INSTITUTO HONDUREÑO DE SEGURIDAD SOCIAL

Oficio N° 302-DEI-IHSS-2018

Ref. **LICITACIÓN PÚBLICA 012-2018 REMODELACION DE LOS QUIROFANOS Y SALA DE RECUPERACION DEL HOSPITAL REGIONAL DEL NORTE DEL IHSS" DEL INSTITUTO HONDUREÑO DE SEGURIDAD SOCIAL (IHSS).**

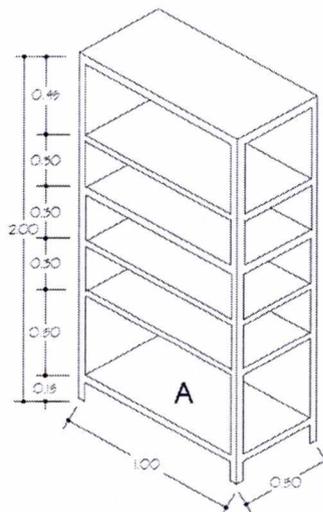
4. Aclarar si se deben reinstalar los lavamanos quirúrgicos que fueron desmontados, de ser así, como se pagara esta actividad ya que no está indicada en el desglose de las obras.

**Los lavamanos quirúrgicos serán retirados y reinstalados por personal del IHSS.**

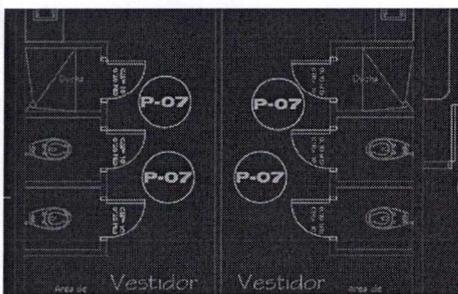
7. De igual manera con respecto dejar claro el alcance del "mantenimiento" a realizar en las unidades de aire acondicionado, cantidad de filtros que requieren cambio y ML de ductos nuevos a instalar.

**Esta actividad contempla la compra de cinco filtros Hepa, incluye porta filtro y pre filtro MERV13.**
